TRANSPORDIAMET

Meie 23.08.2024 nr 7.2-2/24/22524-4

### Alahaki kinnistu detailplaneeringust

Joonis 1. Väljavõtte planeeringu põhijoonisest

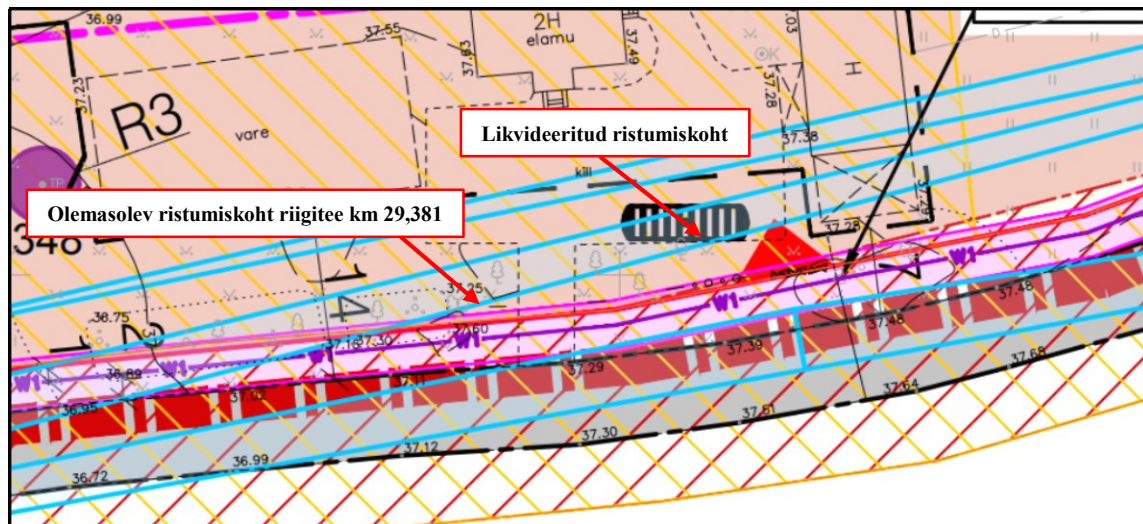
1. PlanS § 126 lg 1 punkti 7 alusel on planeeringu ülesandeks koostada terviklik liikluskorralduslahendus. Seletuskirja p 4.1 *Juurdepääs planeeritavale alale* kirjeldatud juurdepääsude lahendus on vastuolus planeeringu põhijoonisel näidatud lahendusega. Seletuskirjas on kirjeldatud, et: *Juurdepääs Alahaki kinnistule on hetkel tagatud olemasoleva ristumiskoha kaudu riigiteelt – km 29,381. Tulenevalt planeeringu eesmärgist jagada Alahaki kinnistu kolmeks, jääb olemasolev ristumiskoht teenindama krunti pos 2 (vt joonis 1).*

Märgime, et olemasolev ristumiskoht riigitee km 29,381 ei paikne planeeringu põhijoonisel näidatud asukohas.

Seletuskirja elluviimise kava täiendada ning lisada, et: *Ristumiskohtade Pos 1 ja Pos 3 rajamisel ja ristumiskoha Pos 2 seadustamisel tuleb taotleda EhS § 99 lg 3 alusel Transpordiametilt nõuded ristumiskohtade projektide koostamiseks. Palume arvestada, et kuna planeeritavatele kinnistutel ei ole täna juurdepääsu riigiteelt, siis peavad ristumiskohtade ehitamise lepingud olema sõlmitud meiega enne kavandatavate hoonete või rajatiste ehitusloa eelnõu kooskõlastamist.*

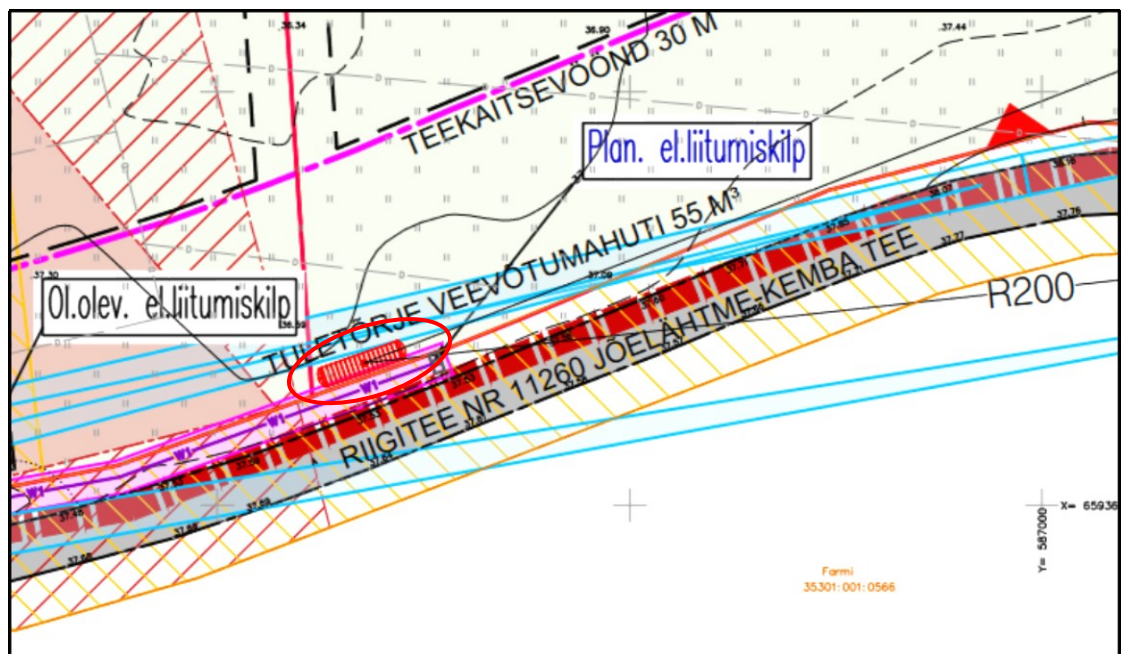
2. Seletuskirja p 1.5 Vastavus üldplaneeringule on märgitud, et: *Juurdepääs kinnistule on tagatud avaliku kasutusega valla teelt (Jõelähtme-Kemba maanteelt).* Selgitame, et Jõelähtme-Kemba tee on riigiomandis, mille riigivara valitseja on kliimaministeerium ja volitatud asutus Transpordiamet. Palume täpsustada seletuskirja.
3. Täiendada seletuskirja nähtavuskolmnurkade kirjeldusega. Planeeringu põhijoonisele

kantud nähtavuskolmnurgad on ebapiisava täpsusega, palume korrigeerida ja kanda peale normidele vastavad nähtavuskolmnurgad. Arvestada, et riigitee aasta keskmine ööpäevane liiklussagedus on 582 sõidukit ja kehtib kiiruspiirang 90km/h. Vastavalt normidele tuleb antud asukohas riigitee ristumiskohtadel tagada nähtavus 3x190 m mõlemas suunas (vt meie seisukohtade kirja p 6).

Joonis 4. Väljavõte planeeringu põhijoonisest

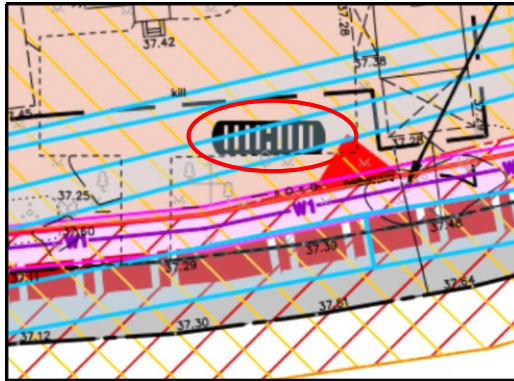
Täiendada planeeringu põhijoonisel olevat märkuste loetelu ja lisada tuletõrje veemahuti kuja (vt joonis 4).

Joonis 6. Väljavõte planeeringu põhijoonisest

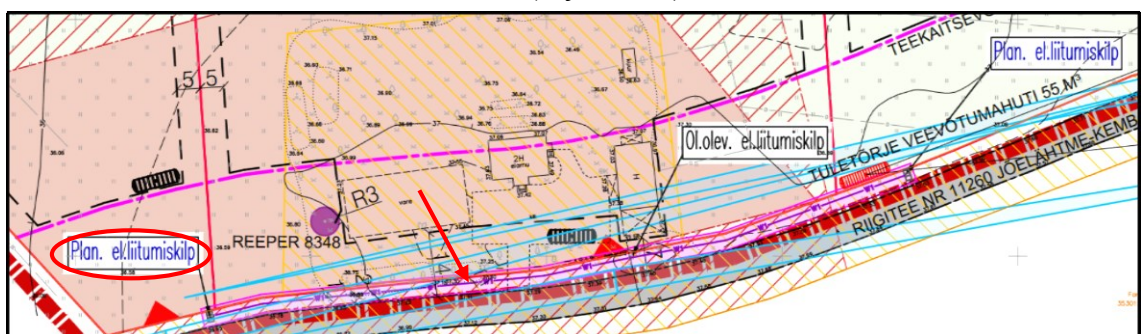
Meie seisukohtade kirja p 7 on esitatud nõue, et: *Tehnovõrke, sh kaitsevõndeid, riigitee alusele maaiüksusele mitte kavandada*. Planeeringu põhijoonisel on näidatud projekteeritavad madalpingekaablid koos liitumiskilpidega riigitee alusele maale.

EhS § 92 lg 1 alusel on tee rajatis, mis on ette nähtud inimeste, sõidukite või loomade liikumiseks või liiklemiseks. Tee osaks loetakse tunnel, sild, viadukt ja muud liiklemiseks kasutatavad ning tee toimimiseks vajalikud rajatised. Arvestades, et projektiga kavandatud tehnovõrgud ei ole eelpool nimetatud rajatised, mis on vajalikud tee toimimiseks ning riigitee alune maa on peaaegu täielikult riigitee rajatistega kaetud, ei näe me võimalust tehnovõrkude rajamiseks piki riigiteed riigitee alusele maale. Palume leida tehnovõrkude lahendusele uus asukoht kinnistu siseselt (vt *joonis 6*).
